## RESOLUCIÓN No.

### POR MEDIO DE LA CUAL SE MODIFICA Y SE RENUEVA UN PERMISO DE VERTIMIENTOS Y SE ADOPTAN OTRAS DETERMINACIONES

**LA DIRECTORA DE LA REGIONAL VALLES DE SAN NICOLÁS DE LA CORPORACIÓN AUTÓNOMA REGIONAL DE LAS CUENCAS DE LOS RÍOS NEGRO Y NARE, CORNARE.** En uso de sus atribuciones legales y delegatarias y

*Asunto: Vertimientos – Modificación y renovación*

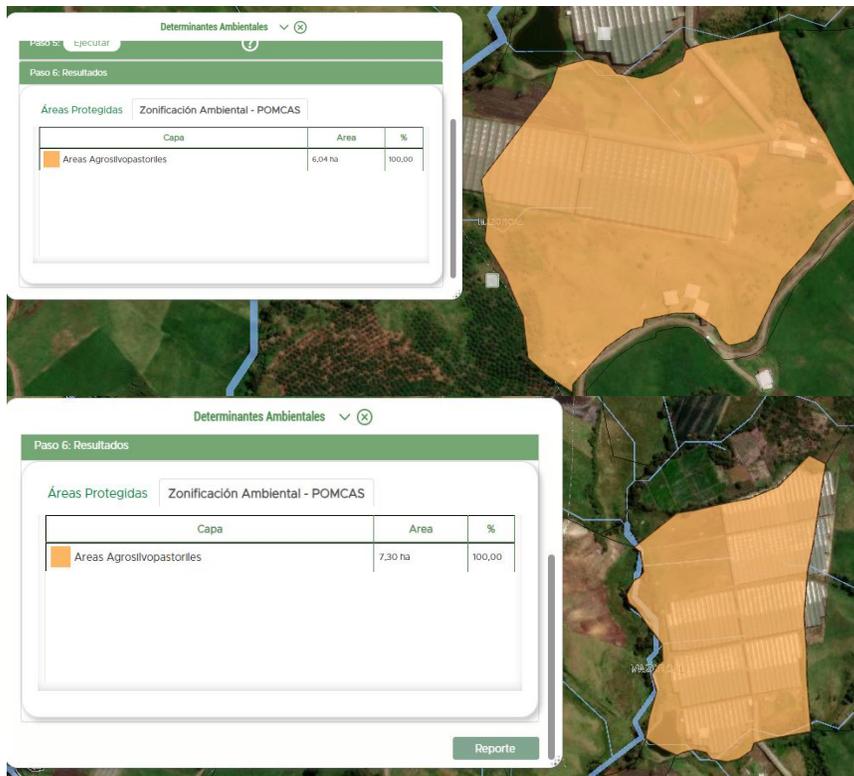
Este predio posee afectaciones de tipo ambientales, debido a la ubicación de fuentes hídricas, por lo tanto, en el concepto se mencionan los retiros:

- **Retiro fuente hídrica:** 10 metros medidos desde cota máxima de la llanura de inundación.
- **Retiro a nacimientos:** 30 metros a la redonda medidos desde la zona de encharcamiento.
- **Acuerdos Corporativos y restricciones ambientales que aplican al proyecto:**  
Los predios poseen restricciones ambientales, teniendo en cuenta el Acuerdo 251 de 2011, debido a que en ambos predios discurren fuentes hídricas.
- **POMCA:**  
El predio con FMI: 020-164635 se localiza en el POMCA del Río negro y el 100% se ubica en área agrosilvopastoril, así mismo el predio con FMI 020-168906:
